改善箇所説明図

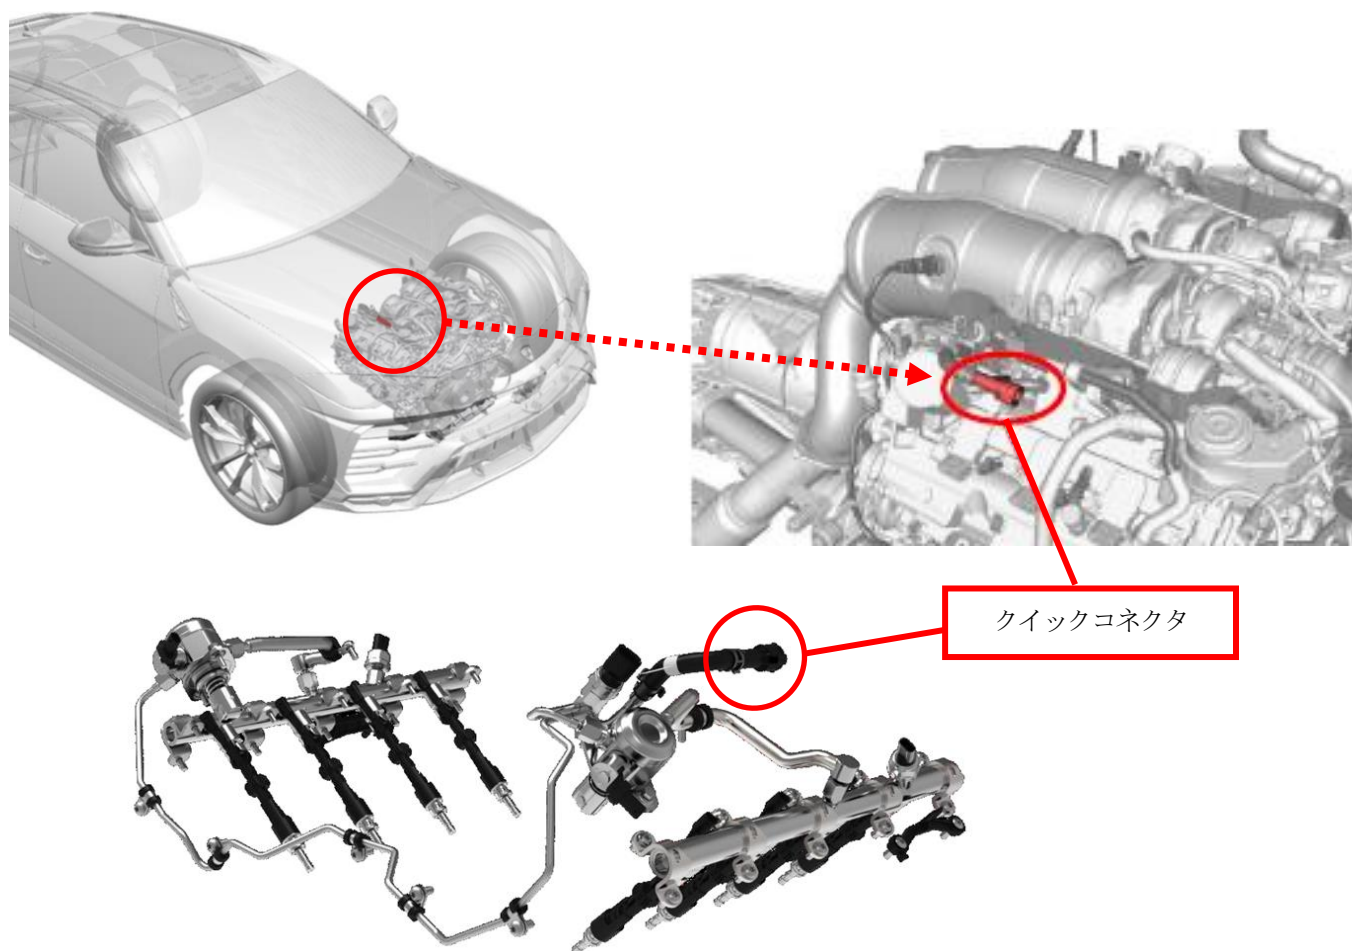
注： は不具合部分を示す

燃料装置において、燃料を供給する配管のクイックコネクタの材質が不適切なため、エンジンルーム内が過度の高温になることが繰り返されると、コネクタ部が軟化することがある。そのため、早期に劣化し亀裂が生じて燃料が漏れ、最悪の場合、火災に至るおそれがある。

全車両、クイックコネクタを対策部品に交換する。
